逢初川土石流発生原因調査への意見

NPO 都市災害に備える技術者の会

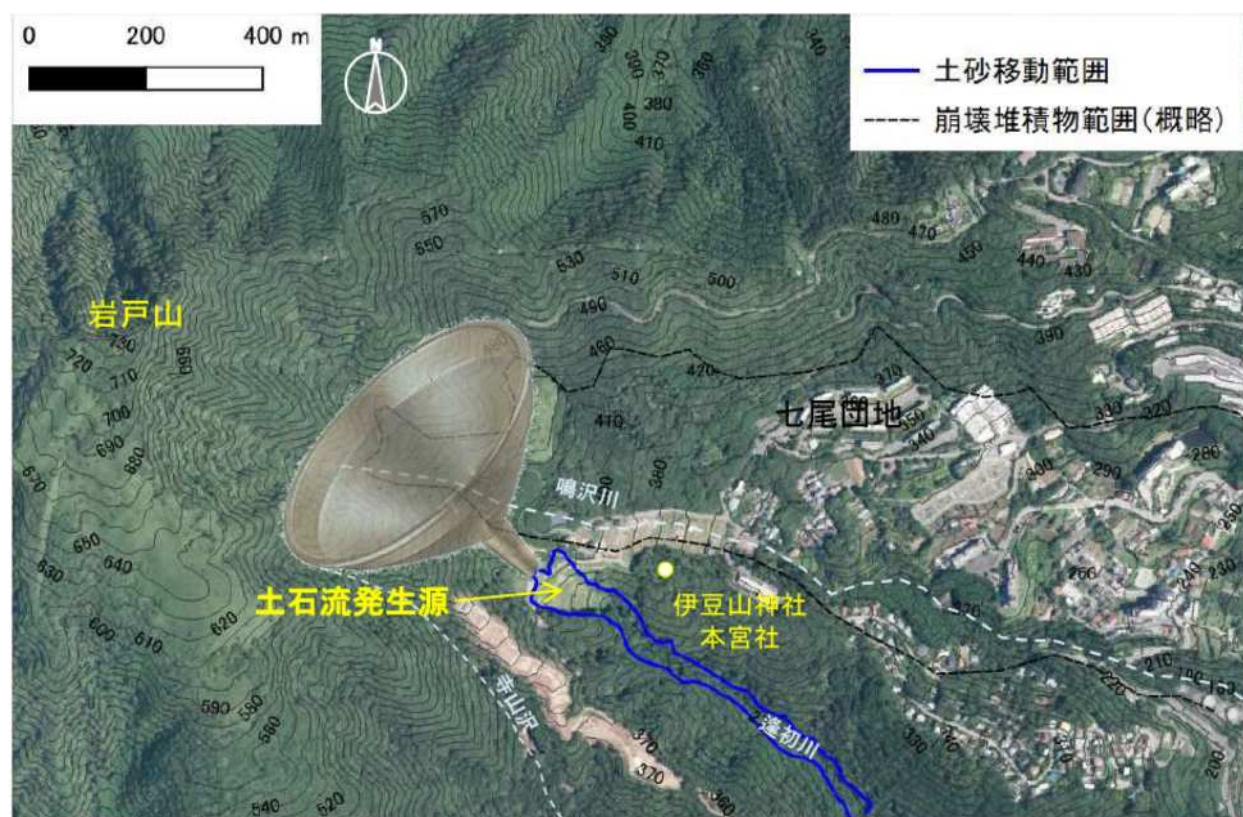
岩戸山の大崩落に伴う崩土に浸透した地下水は、崩土の透水性が比較的高いため、地下浸透して埋没地形の集水域に沿って流下していると考えられます。そしてその地下水の排水口は、逢初川最上流の盛土がなされていた部分です。

上流域の広い集水域で集められた地下水が、逢初川最上流の盛土と地山との境界部を地中浸食しながら流下していたものと思われます。地下水調査で、湧水が盛土と地山との境界部で多く流出していることから、この地中浸食が裏付けられます。

たとえるなら、上流の広い集水域が漏斗の呑み口で、逢初川最上流部が漏斗の流出口となっている構造を思い浮かべるとわかりやすいと思います。先細りの地下水路の構造なので、多量の地下水供給があれば、細い流出口から排水が間に合わなくなるので漏斗の呑み口に水が溜まりますが、この水面は標高の高いところにあるため、盛土底面付近に高い水圧を発生させます。山地水文学で「過剰間隙水圧」と表現したり、地すべり分野では「揚圧力」とか呼ぶ水圧に相当します。

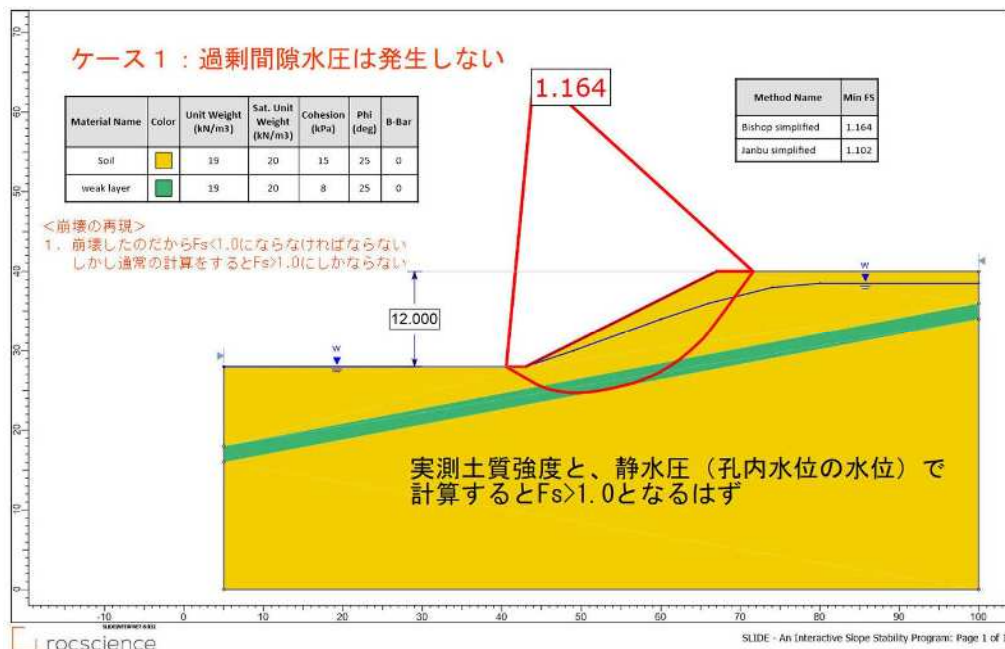
(ケース1) 土質強度の実測値と、観測地下水位(静水圧)を使って安定計算すると、 $F_s > 1.0$ となり「崩壊の再現ができない」ことになるはずですが。盛土底面の傾斜角は緩いので土質試験の強度(一般に結構強い)と静水圧では、普通 $F_s < 1.0$ にはなりません。(たぶんもう計算されていて、 $F_s > 1.0$ になったから土質強度を低減させることを書かれているのだらうと思います)

(ケース2) 「高度な工学的な知見」で飽和度によって土質強度を低下させる(ほとんど飽和度100%のはずだが)と、いつかは $F_s < 1.0$ になります。強度ゼロにすれば、 $F_s = 0$ になるのだから、その途中に $F_s = 0.99 < 1.00$ は確実に存在するので、計算結果だけは作り上げることができます。

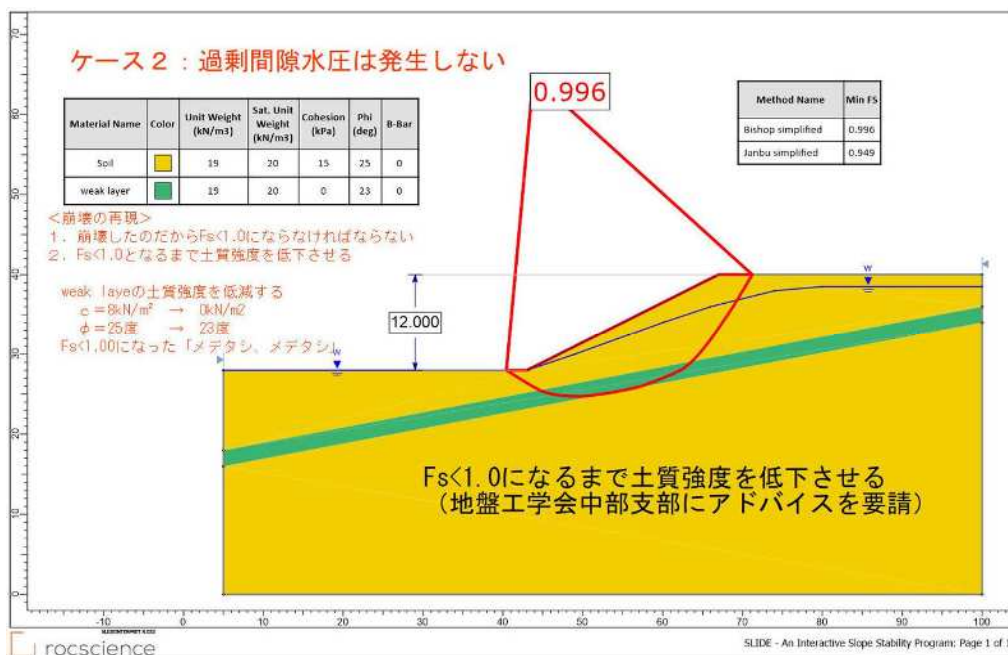
(ケース3)【私見】背後に大きな地下水の集水域があり他流域からも供給されているということは、ソイルパイプに巨大な量の地下水が供給されていることを意味します。既存のソイルパイプの断面・勾配ではとてもさばききれないので飽和して位置エネルギー起源（高い位置にある漏斗の呑み口に溜まった水圧のイメージ）の過剰間隙水圧が発生します。その水圧は「高さ」がエネルギー源なので岩戸山を背面に持つ集水域で、盛土を崩すだけの水圧を発生させることは容易なはずで、水の重量は土の1/2もありますので、 $\gamma = 20\text{kN/m}^3$ の土を水圧で持ち上げるのに、水圧の損失がなければ $\gamma_w = 10\text{kN/m}^3$ の水であれば、盛土圧の2倍の高さの水頭があれば事足ります。

図一 1 パイプ形成と斜面崩壊の関係のダイアグラム

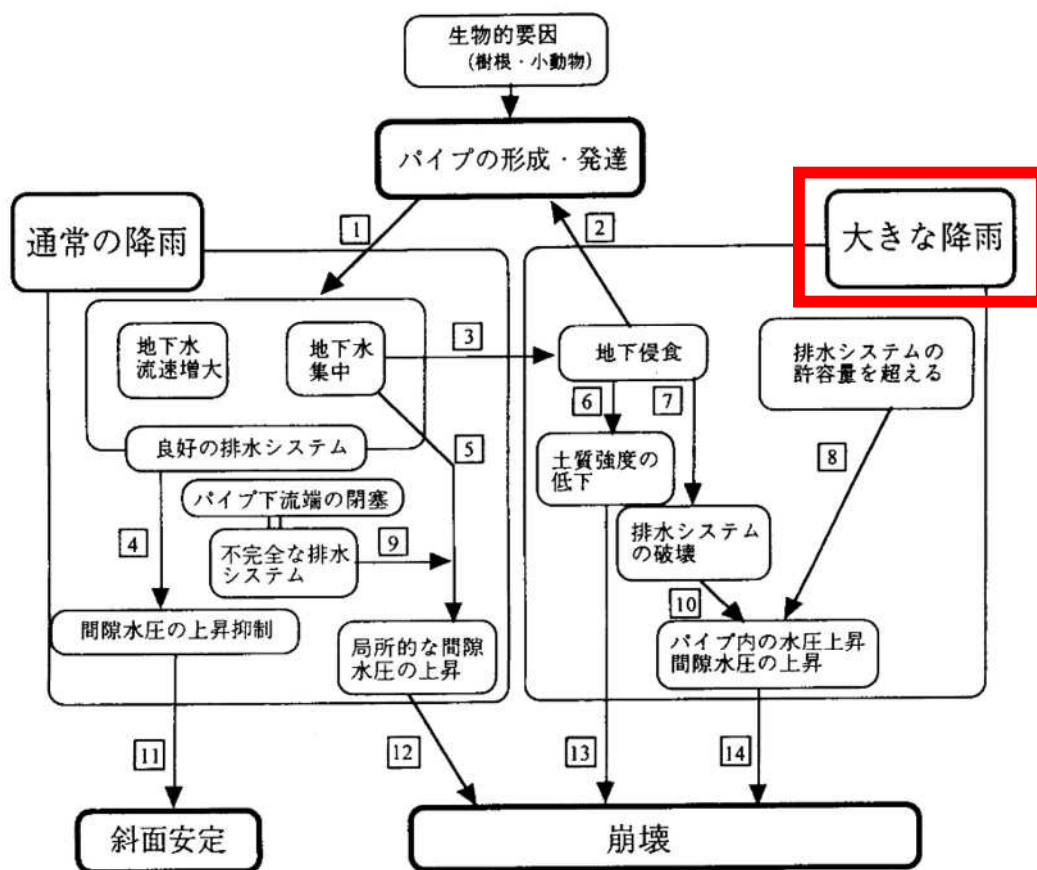
地下水によって地盤内に形成されるミズミチ（ソイルパイプ）は、地山と盛土との境界部や、崩積土と基盤岩の境界部などの物性値の境界に発達しやすいです。ソイルパイプは平常時には、自然が作る良好な排水システムとして機能し間隙水圧の上昇抑制の効果があり斜面安定に寄与しています。しかし、大きな降雨があり排水システムの許容量を超えたり、ソイルパイプが閉塞・破壊されたりすると、ソイルパイプ内の水圧が上昇し崩壊を引き起こします（参考文献1；下図参照）。

表層崩壊の事例では、崩壊時の過剰間隙水圧比は最大 0.3 程度（参考文献2参照）です。しかし厚さ 20m程度 of 盛土の場合の水圧損失がどの程度かについては知見を持っていません。（今回の解析でその知見が得られると思います）
